## SERVICE INFO – INA 0011

### Видимые различия натяжных роликов 531 0565 30

**LuK AS номер:** 531 0565 30

Рис. 1: 531 0565 30 (старая версия)

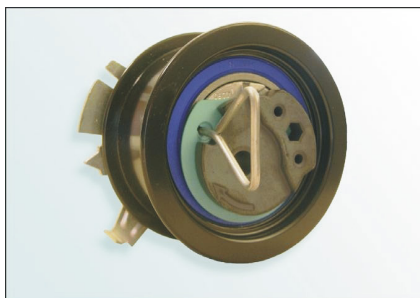
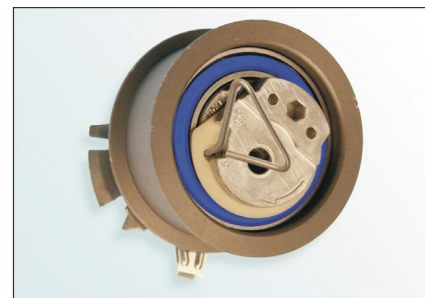
Как следствие непрерывного развития нашей продукции, был модифицирован натяжной ролик 531 0565 30.

Эта техническая информация показывает визуальные характеристики «старой версии» и «новой версии».

- Визуальные характеристики:**
- Эксцентриковый кулак выполнен из металлокерамики.
  - Покрытие поверхности - E-coat (черное).
  - Кольцо уплотнения синего цвета.

- Визуальные характеристики:**
- Эксцентриковый кулак выполнен из литого алюминия.
  - Покрытие поверхности - фосфат цинка (светло-коричневое).
  - Кольцо уплотнения коричневого или синего цвета.

«Старая версия» натяжного ролика **НЕ** исключается и также может быть использована и установлена в соответствии с инструкциями производителя!

При монтаже «новой версии» убедитесь, что покрытие поверхности натяжного ролика **не** повреждено!
